ジャパンマイコンカーラリー2026 全国大会 ルールについての Q&A (Rev.1)

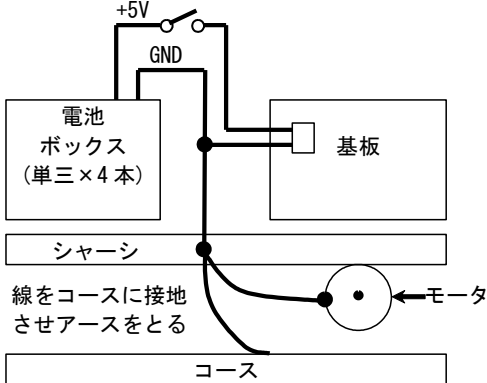
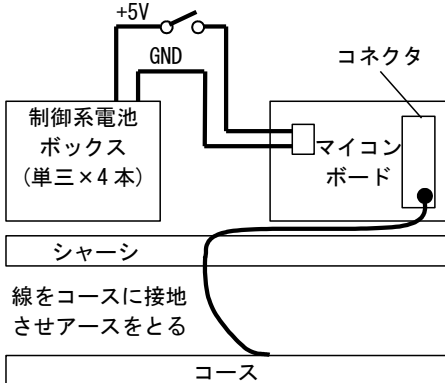
質問	回答
12	「実行委員会承認のモータを使用し、4 個以内とする。」との記述があるが、これは 1 輪につき 4 個以内なのか。ステアリングも含めた全体で 4 個以内なのか。	実行委員会承認のモータは、駆動輪に対して合計 4 個以内です。 駆動部とは、タイヤなどマシンを進ませるための部位を示し、サーボモータやステアリング (操舵) 機構は含みません。

4-4 ロータリーエンコーダ

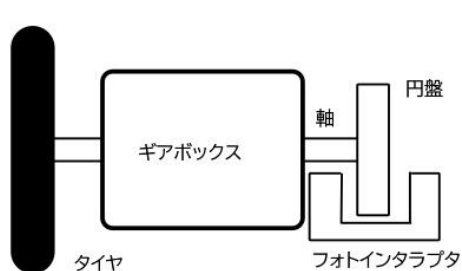
質問	回答
48	指定部品のロータリーエンコーダ(Ver.2 又は TypeS)を使用する場合、ロータリーエンコーダの配線はシールド基板の CN4(XH コネクタ)へ接続することになるが、指定部品のロータリーエンコーダ製作マニュアルでは 10P コネクタを使用することになっており、そのままではシールド基板に接続できない。 ロータリーエンコーダのコネクタを XH コネクタに変更してシールド基板へ接続してよいか。	電氣的・信号处理的な観点でキットの性能を向上させる改造ではなく、シールド基板に接続するために必要なコネクタ変更ですので問題ありません。
